2019年2月22日
株式会社泰和電器
技術部

ボックス変更に伴う仕様変更について

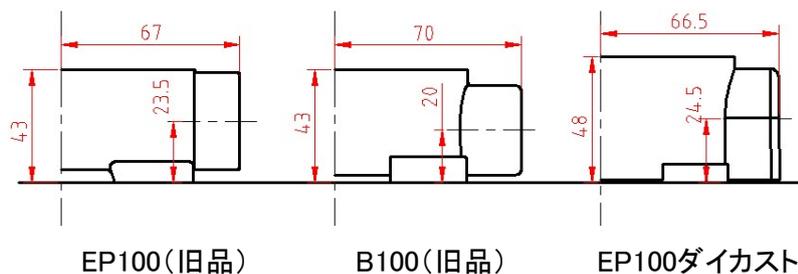
新旧ボックスでは、固定寸法/パネル/標識灯類の取付は完全互換致します。2種のボックス統合にあたり、ボックス高さ寸法と配線取出し類の寸法が異なります。下記参照ください。

新型は、旧ボックスに比べて5mm高いボックスとなります。また、電線の取り込み高さ、入り口までの距離が変更となっております。

旧型「EP-100BOX」	樹脂「B-100BOX」
BOX高さ	+5mm	+5mm
電線入口の高さ	+1mm	+4.5mm
電線入口中心からの距離	-0.5mm	+3.5mm

アルミ鋳物製ボックス「EP-100」及び樹脂製ボックス「B-100」の2種を統合致し、ダイカスト品の新型「EP-100BOX」/色はシルバーとなります。旧品との比較は下記を参照ください。
